改善箇所説明図

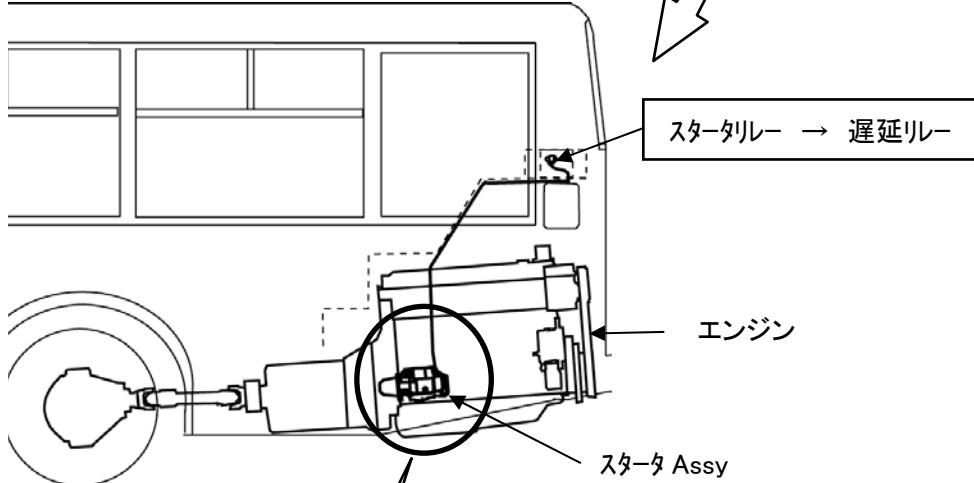
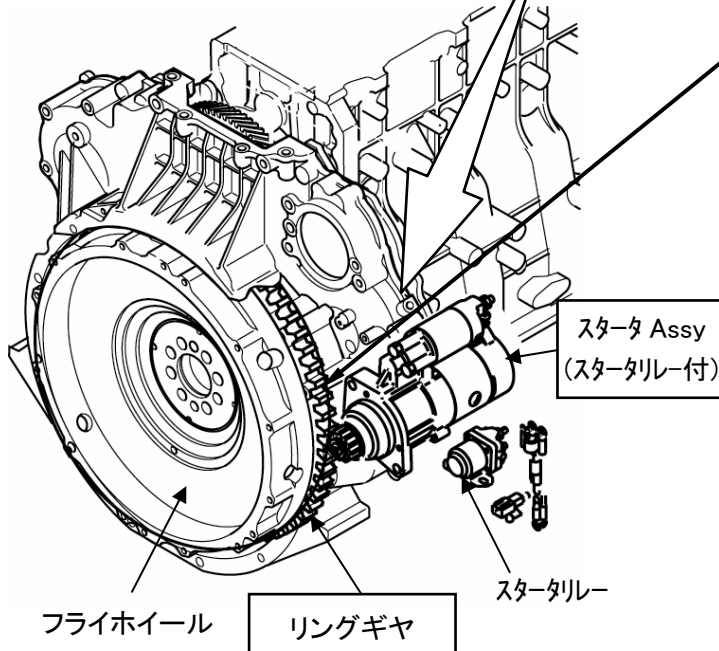
基準不適合箇所

大型路線バスの始動装置において、フライホイールリングギヤの硬度及びスタータマグネチックスイッチ起動回路の配線長さが不適切なため、始動操作時にスタータピニオンがフライホイールリングギヤに衝突干渉し、噛合い不良からギヤ端部が欠損、損傷することがある。そのため、エンジンの始動が困難あるいは不能となり、始動操作を繰り返す行なうと、最悪の場合、火災になるおそれがある。

改善の内容

スターター式を対策品（スタータリレー付）と交換するとともに、遅延リレーを追加装着する。また、フライホイールリングギヤのギヤ面を点検し、異常が認められた場合は新品と交換する。
